府民公募型整備事業【安心・安全整備】(府民提案型)

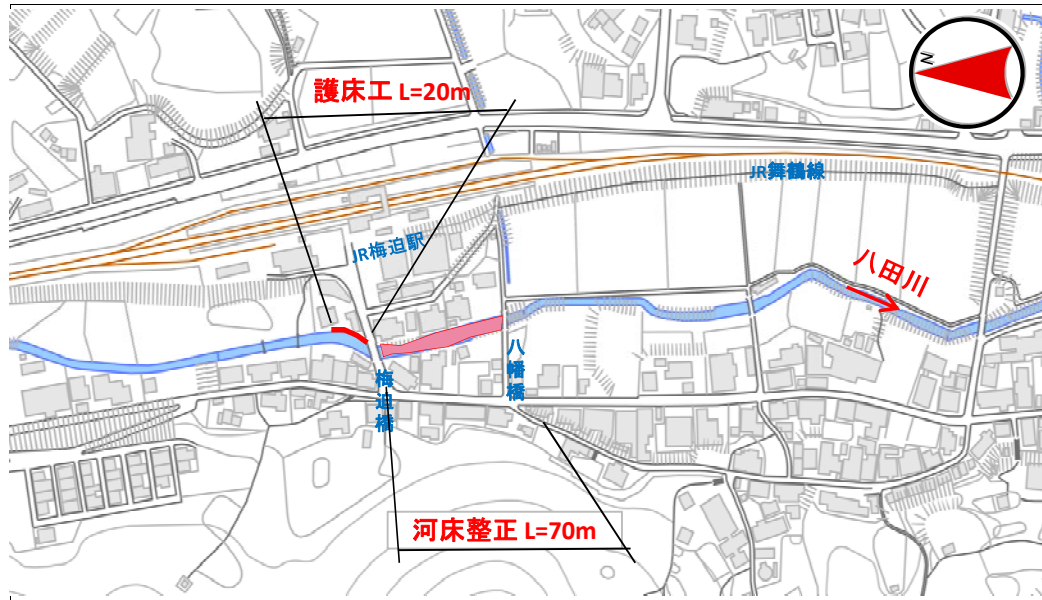
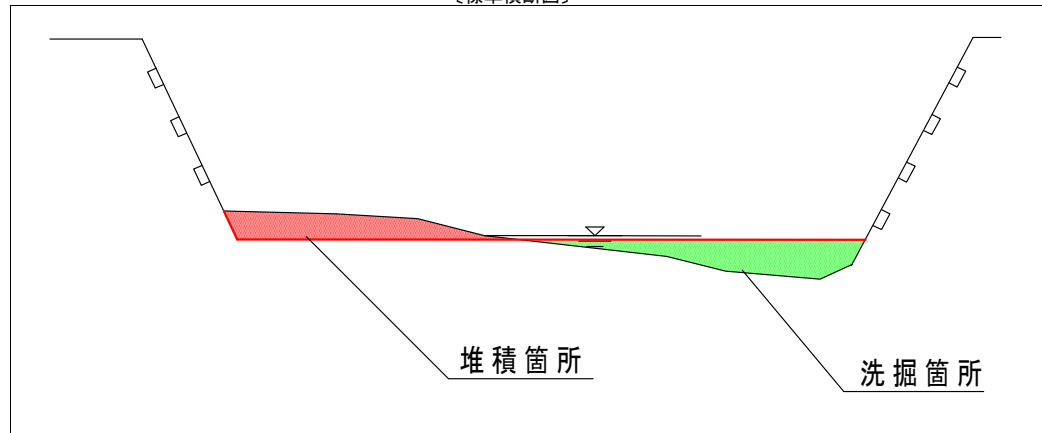
受付番号	36	路河川名	八田川	提案内容	浚渫要望	対応案	河床修正、護床工
審査番号	東 - 32	箇所名	綾部市 梅迫町鐘鑄場 地内	現在の状況	土砂が堆積し流れが悪い。 上流部は河床洗掘が著しい	実施できない理由

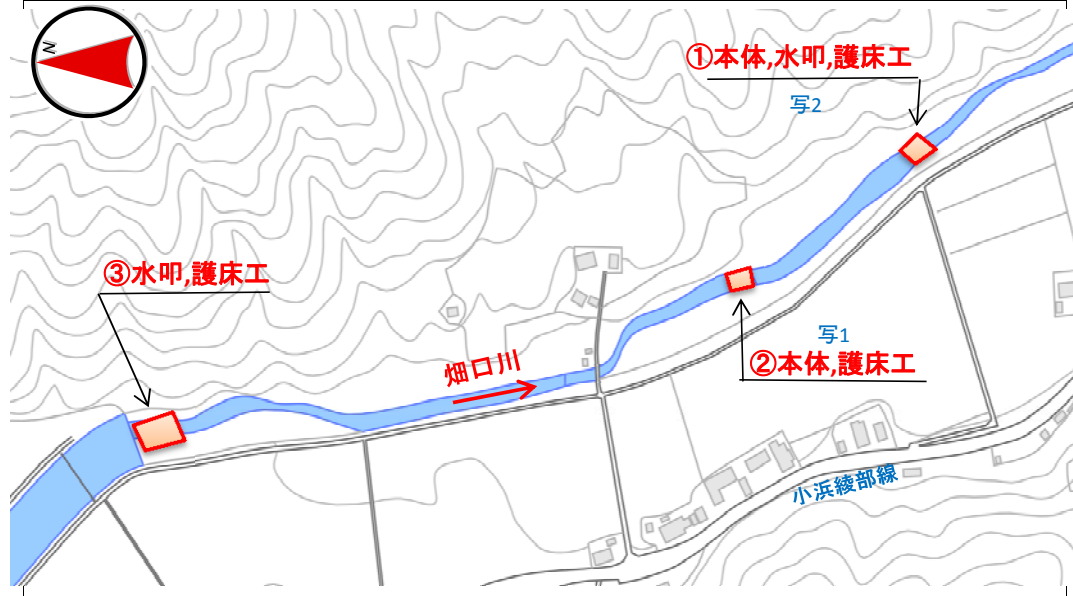
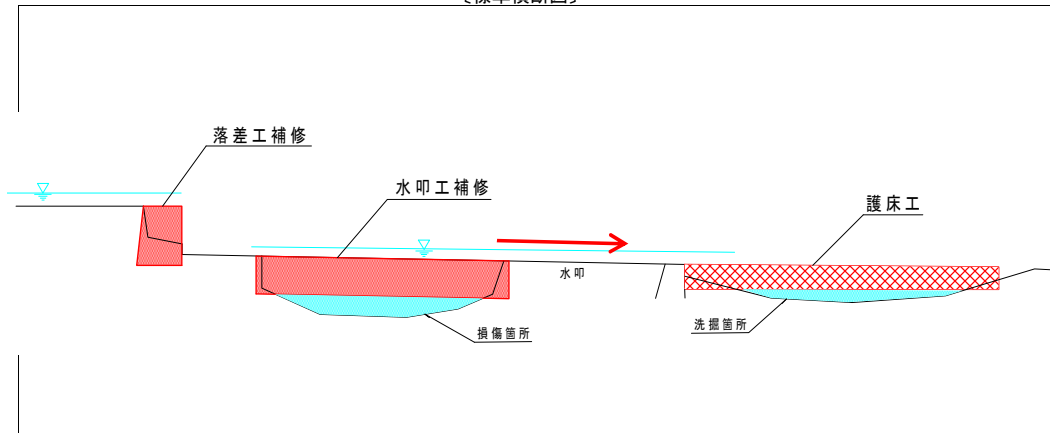
受付番号	39	路河川名	畑口川	提案内容	落差工と護床工の修復	対応案	落差工及び護床工の補修
審査番号	東 - 33	箇所名	綾部市 五津合町清水 地内	現在の 状況	本体工・水叩工の破損、護床ブロックの破損	実施できない理由

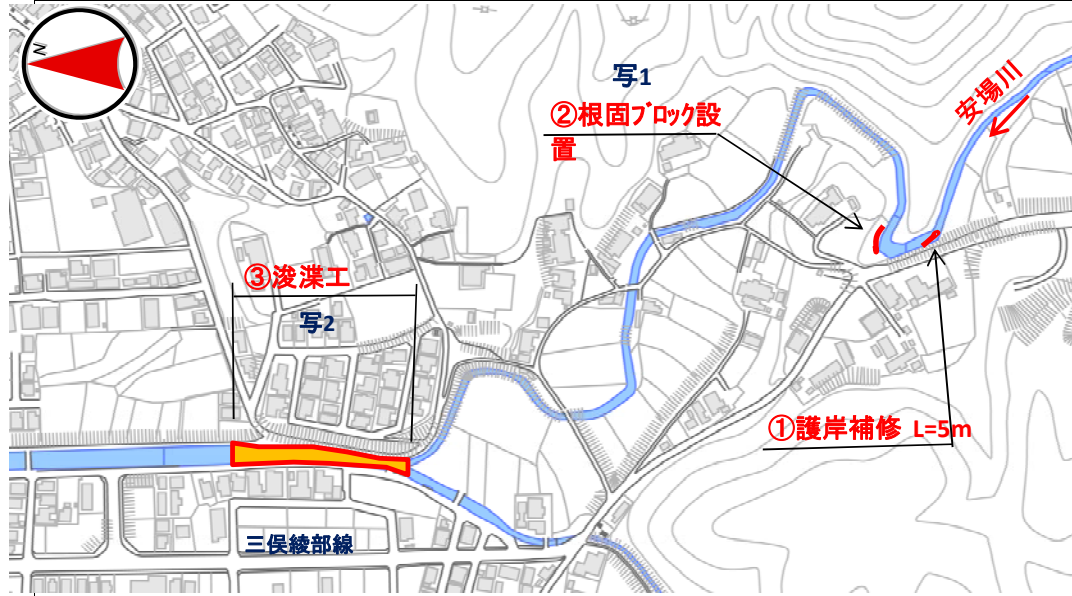
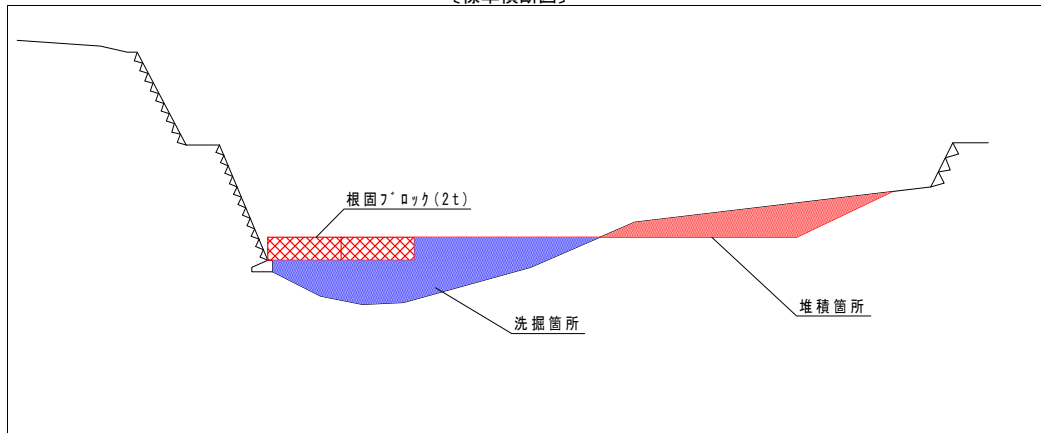
受付番号	43	路河川名	安場川	提案内容	護岸補修、根固ブロック設置、浚渫	対応案	①護岸整備、②根固工、③浚渫工
審査番号	東 - 34	箇所名	綾部市 上延町 地内	現在の 状況	石積護岸の空洞化、河床洗掘、堆積土砂顕著	実施できない理由

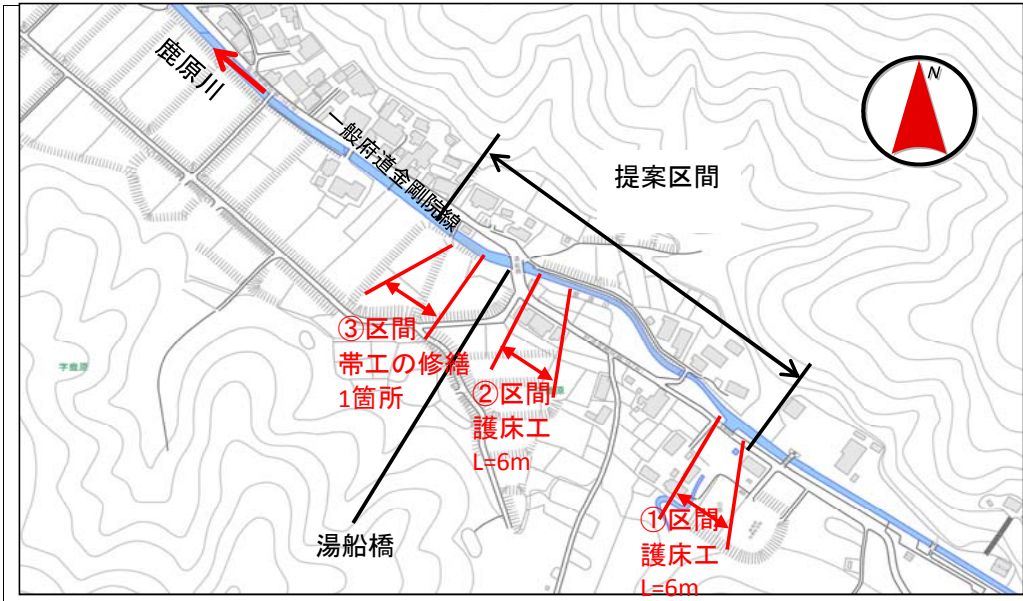
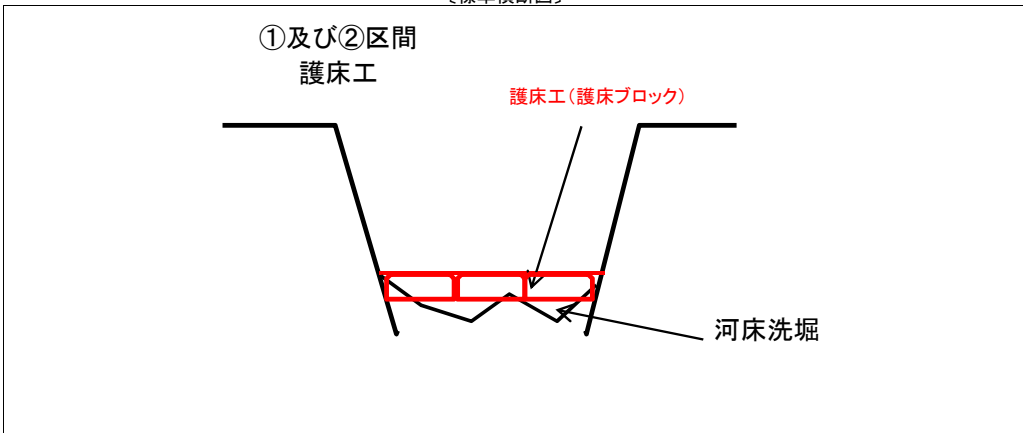
受付番号	44	路河川名	鹿原川	提案内容	護床工	対応案	①区間、護床工 ②区間、護床工 ③区間、帯工の修繕
審査番号	東 - 35	箇所名	舞鶴市 鹿原 地内	現在の 状況	①区間、洗掘されている。 ②区間、護岸基礎が露出している。 ③区間、帯工が損傷している。	実施できない理由

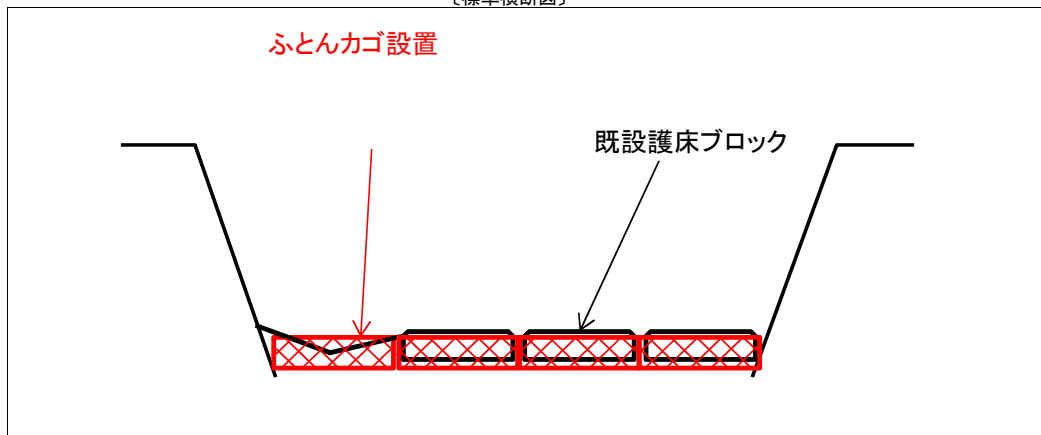
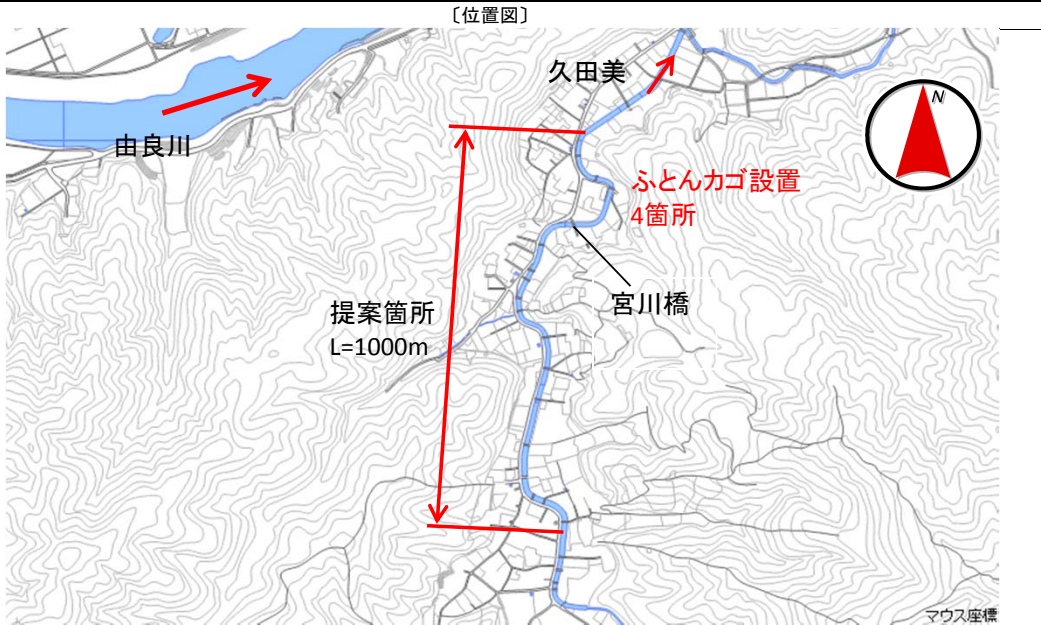
受付番号	46	路河川名	久田美川	提案内容	河床の安定	対応案	ふとんカゴ設置
審査番号	東 - 36	箇所名	舞鶴市 久田美 地内	現在の状況	流芯のずれによる洗掘	実施できない理由

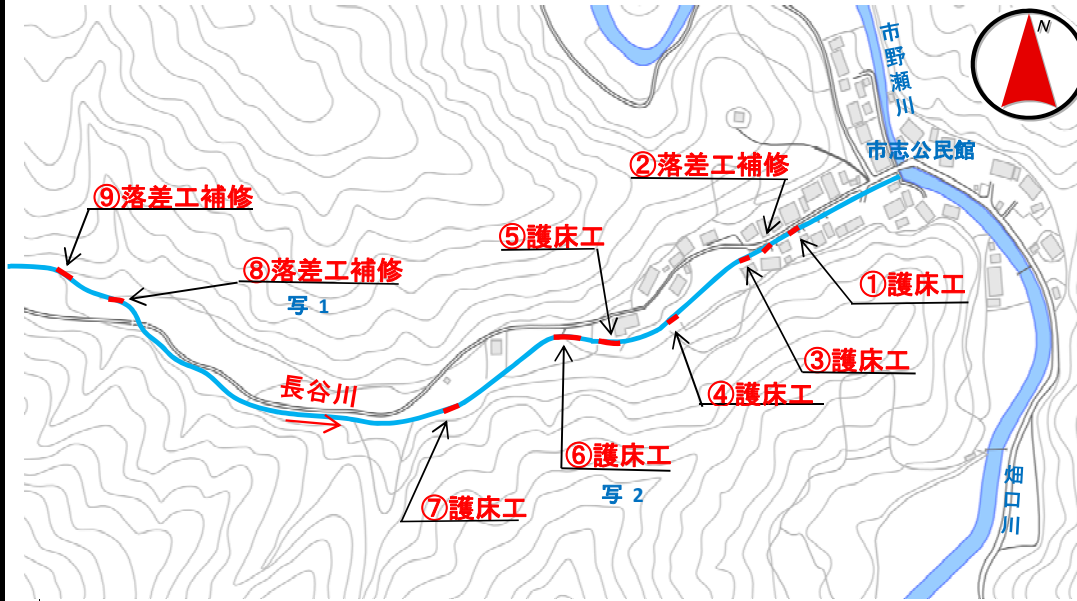
受付番号	68	路河川名	長谷川(砂)	提案内容	護床対策、落差工の改修	対応案	護床工、落差工補修
審査番号	東 - 37	箇所名	綾部市 五泉町太郎垣 地内	現在の状況	護岸工の基礎部の空洞化、落差工の損傷	実施できない理由

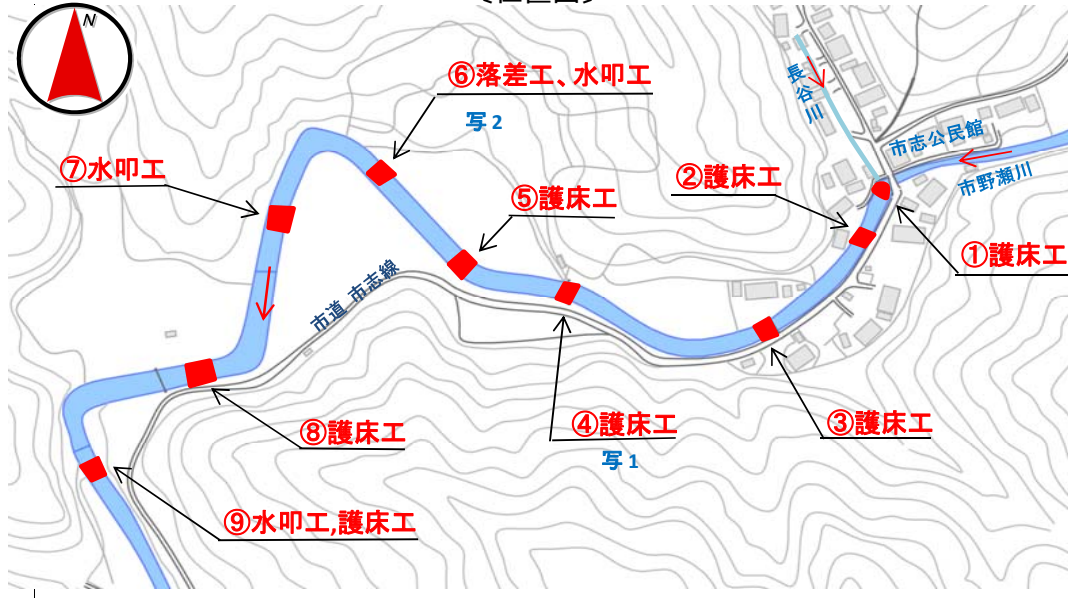
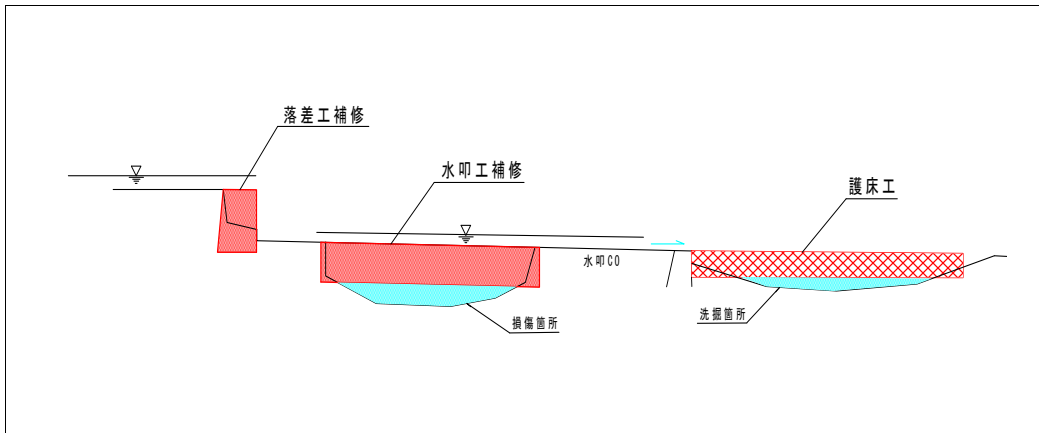
受付番号	69	路河川名	畑口川	提案内容	落差工の補修	対応案	水叩工、護床工の補修
審査番号	東 - 38	箇所名	綾部市 五泉町宮ノ腰 地内	現在の 状況	落差工の損傷	実施できない理由

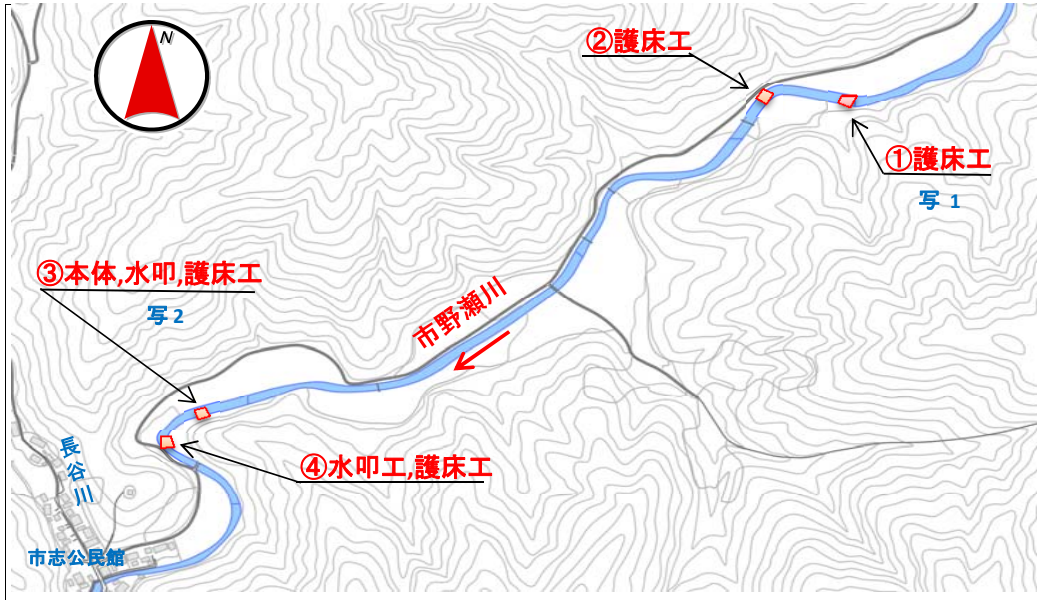
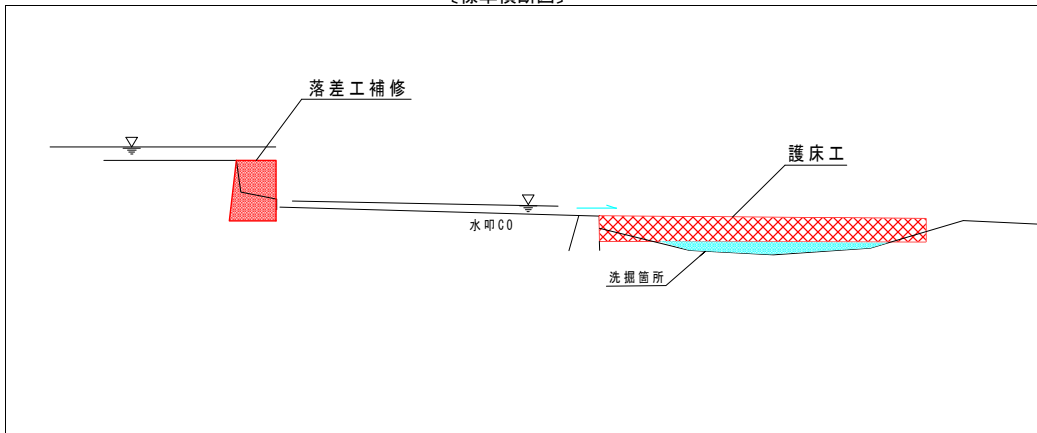
受付番号	70	路河川名	市野瀬川(砂)	提案内容	落差工改修	対応案	落差工の補修
審査番号	東 - 39	箇所名	綾部市 馬屋谷・畑尻 地内	現在の状況	落差工が損傷している	実施できない理由

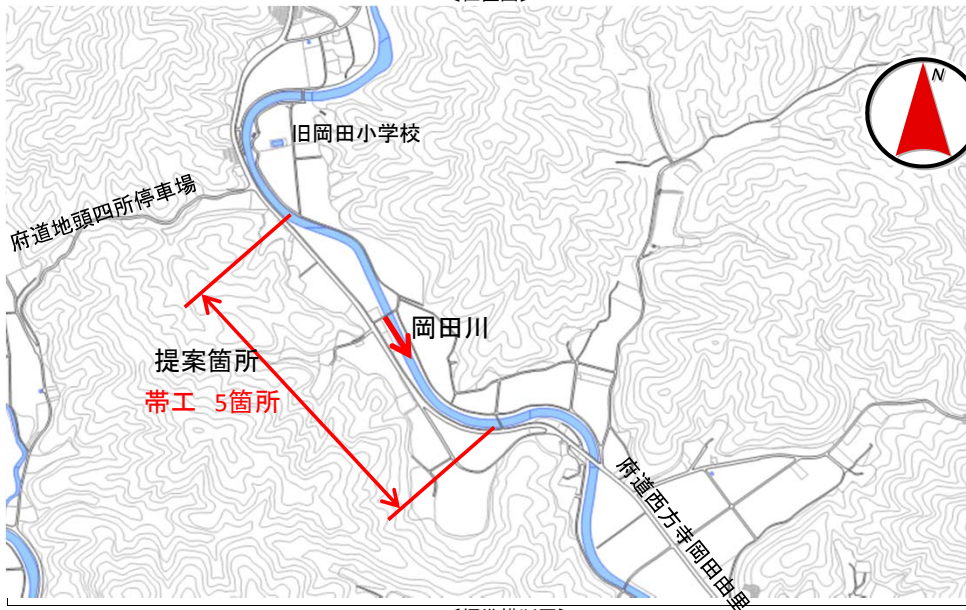
受付番号	72	路河川名	岡田川	提案内容	河床の安定	対応案	帯工
審査番号	東 - 40	箇所名	舞鶴市 西方寺 地内	現在の 状況	提案区間全体に河床低下が認められる	実施できない理由
